Zeitschrift: Schweizerische Bauzeitung
Herausgeber: Verlags-AG der akademischen technischen Vereine
Band: 69/70 (1917)
Heft: 3

Wettbewerb für die Schweizerische Nationalbank in Zürich.

II. Preis im Ersten Wettbewerb. Entwurf „Goldspeicher".
Verfasser: Arch. *Hans Vogelsanger* und *Alb. Maurer*. — Westfassade 1 : 300.

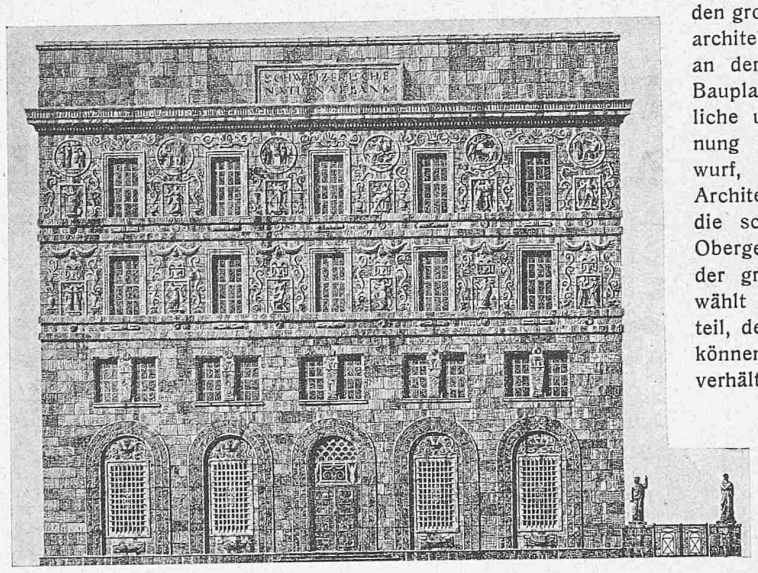
Zum *Entwurf Vogelsanger und Maurer* (Blockanlage mit vollständig ausgebauten Baulinien und zentralem Lichthof) sagte der Bericht hinsichtlich der Aussen-Architektur: „Das überragende Gewicht dieses Entwurfs liegt in der Gestaltung der äussern Architektur, die in ausgezeichneten Verhältnissen aufgebaut ist. Das Detail ordnet sich vorzüglich in den grossen Rahmen ein: Diese architektonische Lösung würde an der bevorzugten Lage des Bauplatzes eine frische, erfreuliche und sachgemässe Erscheinung darstellen." ... „Ein Vorwurf, den man jedoch dieser Architektur machen muss, sind die schmalen Fenster in den Obergeschossen, die zu Gunsten der grossen Einheitlichkeit gewählt worden sind, ein Nachteil, der hätte vermieden werden können, ohne dass die Gesamtverhältnisse und auch der kubische Charakter dieses Baues wesentliche Einbusse hätten erleiden müssen. «Goldspeicher» ist das einzige Projekt, das im Aeussern mit Erfolg die Trennung von Direktorium und Zweiganstalt durchgeführt hat.[1])

I. Preis im Ersten Wettbewerb. Entwurf „Monumentale Axe".
Verfasser: Architekt *Hermann Herter*. — Erdgeschoss-Grundriss 1 : 600.

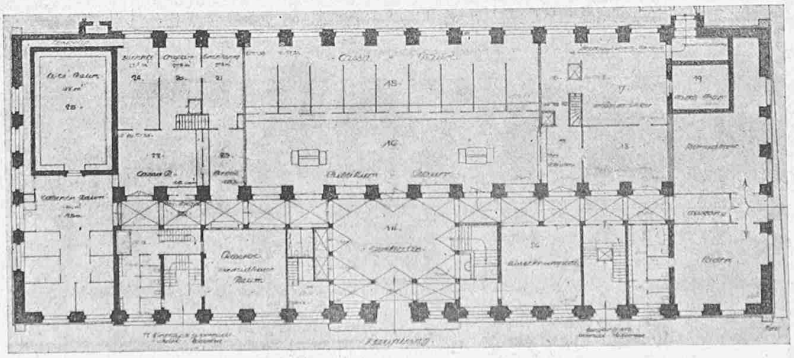
Entwurf Herter: „ . . . Der Entwurf fällt auf durch eine grosszügig durchgeführte Grundrissanlage, in der ein mächtiger Kassen-Raum alles beherrscht.[1]) Dieser Raum von rund 12 *m* Breite auf 47 *m* Länge kann nur bestehen, weil er auf eine Höhe von 8 *m* gebracht worden ist. Dadurch war es auch möglich, im ganzen übrigen Teil des Gebäudes ein Zwischengeschoss einzuschieben, in dem Garderoben, Aborte und vermietbare Räume angelegt sind. Die Kassenhalle wird als imponierender Raum erscheinen: durch die grosse Höhe ist eine ausgezeichnete Beleuchtung gewährleistet." Gelobt wurde ferner die gute Lage des Clearingraumes, die gute und sehr klare Anordnung des Kellers und der unter allen Projekten in engerer Wahl grösste Flächeninhalt der vermietbaren Reserveräume.
